Van: [J] [J] <[J]@gmail.com>
Verzonden: zondag 9 februari 2025 21:40
Aan: [J] [J] <[J]@bronckhorst.nl>
Onderwerp: Re: parkeervak Kastanjelaan thv [J]

Onderwerp: parkeervak Kastanjelaan thv nummer 4

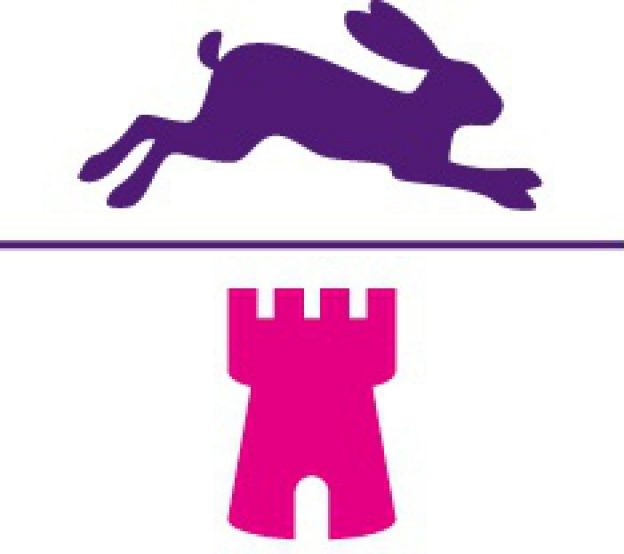
Gisteren hebben wij hier uitgebreid over dit geprojecteerde parkeervak gesproken en ik heb je mijn mening (dat wij hier niet mee eens zijn) gegeven. Jij hebt geeft aan dat je zelf de situatie en alternatieven wil bekijken en dan bij mij hierop terugkomt. Ik zag vanmorgen/nu dat ze doorgaan met het aanleggen van de parkeervak, dit is blijikbaar ook door de toezichthouder aangegeven.

Enerzijds snap ik planning technisch anderzijds is er nog voldoende werk wat ze eerst kunnen uitvoeren.

Wat ik hiermee wil zeggen is dat we straks op een punt komen dat ze al te ver komen en er dus geen alternatieven meer bekeken worden. Ik zou graag horen/willen lezen wanneer hier meer duidelijkheid over komt.

Het plan is indertijd inderdaad opgesteld om zoveel mogelijk groen te creëren (incl. groeiruimte voor nieuwe bomen) en het aantal parkeerplaatsen waar mogelijk te reduceren; daarmee het algemene belang van de functie en het gebruik van de straat in ogenschouw houdend.

In onze optiek zijn we daar behoorlijk in geslaagd: van 16 parkeerplaatsen naar 6. Bovendien wordt er een ruime vergroting van groene oppervlakte gerealiseerd.

We hebben, na de 2^e bewonersbijeenkomst, nog een aanpassing in het ontwerp gemaakt om iets meer parkeergelegenheid te creëren voor bezoekers van de tandtechnische praktijk. Die wens werd ter plekke uitgesproken; we hebben aangegeven daarnaar te kijken. Dat hebben we gedaan en we zijn met deze oplossing gekomen. We hebben echter de slag gemist om deze aanpassing te communiceren, hetzij direct met jullie, hetzij via de website. We zijn direct doorgeshaast naar het 'technische' ontwerpen en bestek klaar maken van de tekening, zonder een tussenstap en dat had anders moeten.

Ik begrijp dat een parkeerplaats t.h.v. jullie woning wat anders is dan wat jullie gewend zijn en in het voortraject voor ogen hadden. In onze optiek is de gekozen plaats nog steeds de meest logische:

- alle parkeervakken zijn aan de noordzijde van de weg tussen het groen gesitueerd
- deze parkeerplaats gaat niet ten koste van een boom, maar 'slechts' ten koste van vaste planten.

- Op deze plek zitten we ruim voor een bocht (verkeerstechnisch)

We zien dan ook geen reden om een aanpassing in het plan te maken. Dit baseren we niet op de voortgang van het project ("we moeten nu eenmaal verder"), maar op bovengenoemde argumentatie: er gelden hier in onze optiek meerdere belangen.
